浮梁矿产资源开发有限公司浮梁县寿安镇丰旺矿区建筑石料用灰岩矿露天开采新建工程安全预评价报告
达到国家有关安全生产条件的要求。

评价对象：浮梁县寿安镇丰旺矿区建筑石料用灰岩矿

评价项目名称：浮梁县寿安镇丰旺矿区建筑石料用灰岩矿露天开采新建工程。

图 3-3 设计终了境界示意图

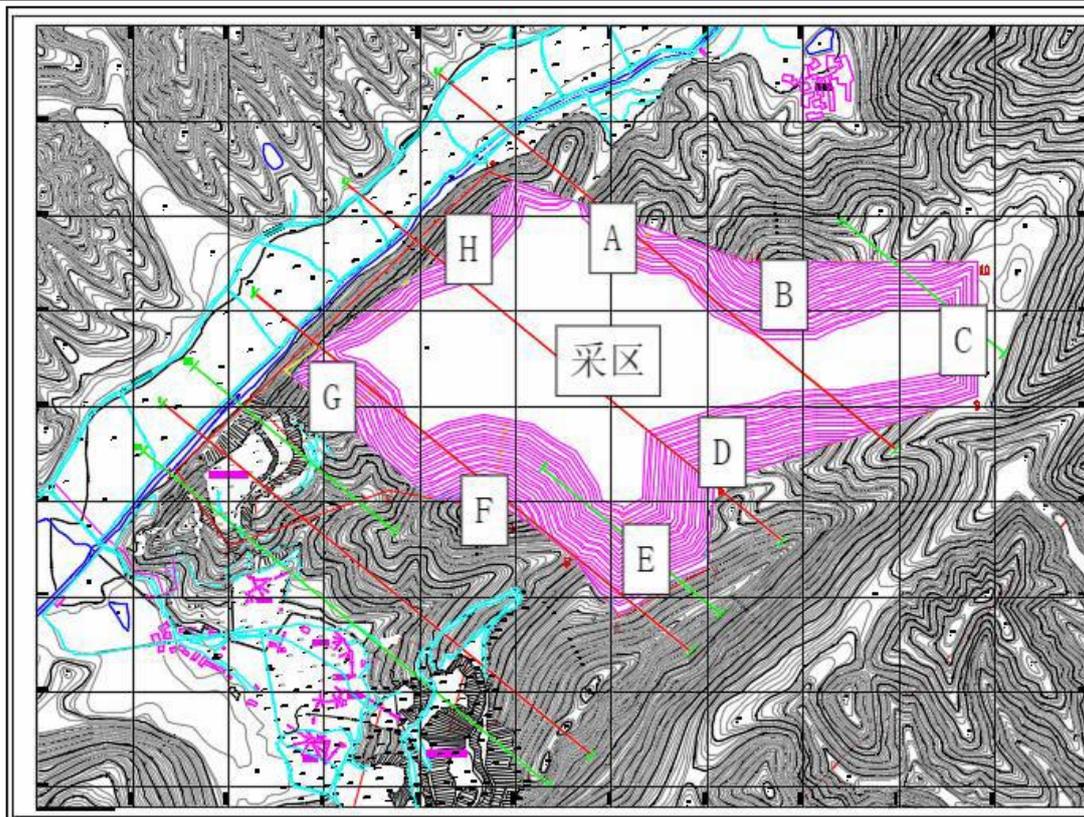
根据《可行性研究报告》设计开采终了图，东侧边坡 D 区为顺层边坡，南侧 F 区边坡高度最高为 190m，本次边坡稳定性分析选取东侧 D 区顺层终了边坡（D-D' 剖面）和南侧 F 区最高终了边坡（F-F' 剖面）进行分析，边坡示意图如下：

- 1、《可行性研究报告》未明确采剥作业的安全措施，建议下一步设计补充完善。
- 2、《可行性研究报告》未设计边界围栏，建议下一步设计补充完善。
- 3、《可行性研究报告》未设计边坡在线监测系统，建议下一步设计补充完善。
- 4、《可行性研究报告》设计图纸未反应矿区北侧边坡，建议下一步设计采用最新实测图纸，并对矿区北侧边坡采取安全措施保证矿区北侧的开采安全。
- 5、通过稳定性计算南侧最高终了边坡安全系数接近于允许安全系数，处于临界值。建议下一步设计中边坡稳定性作进一步的分析计算和论证。
- 6、建议下一步设计补充边坡检查及边坡安全管理的措施。

图3-9 南侧F区最高边坡 F-F' 终了剖面图荷载组合I稳定性计算结果

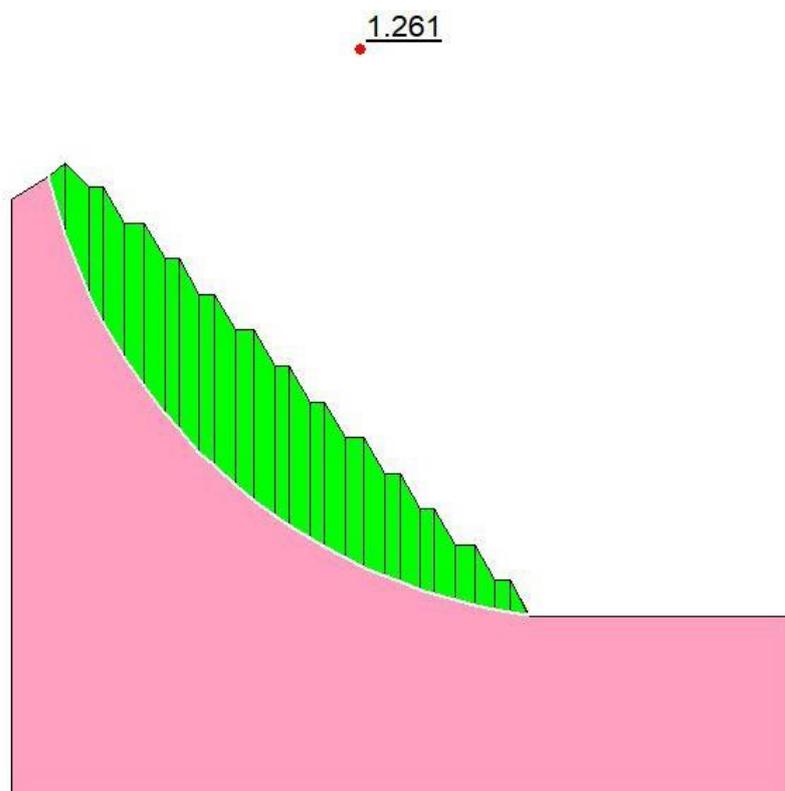
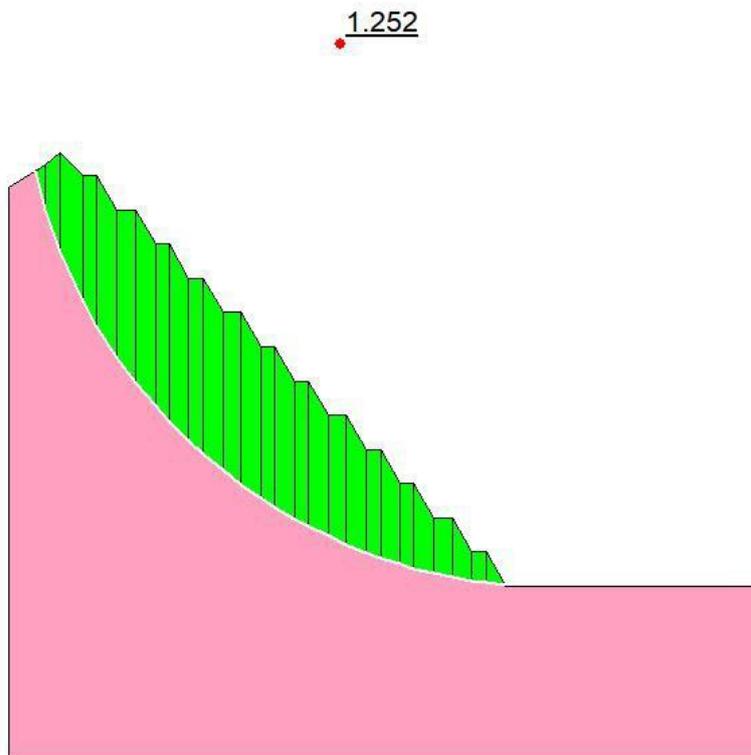
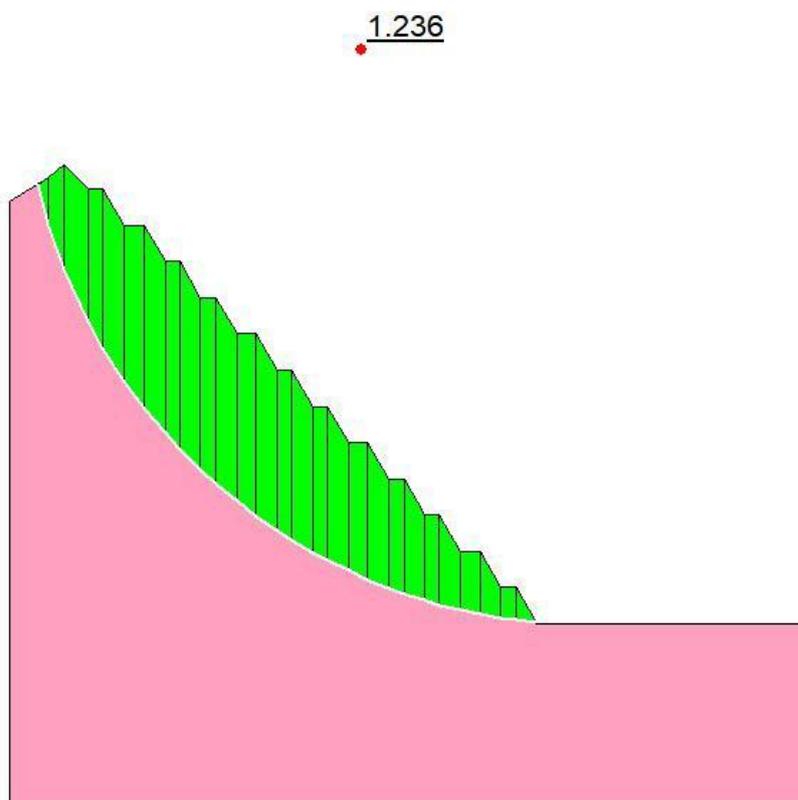
剖面编号	工况	Bishop 法	允许安全系数	稳定性结论
D-D' 剖面线	荷载组合 I	1.594	1.25	稳定
	荷载组合 II	1.567	1.23	稳定
	荷载组合 III	1.558	1.20	稳定
F-F' 剖面线	荷载组合 I	1.261	1.25	基本稳定
	荷载组合 II	1.252	1.23	基本稳定
	荷载组合 III	1.236	1.20	基本稳定
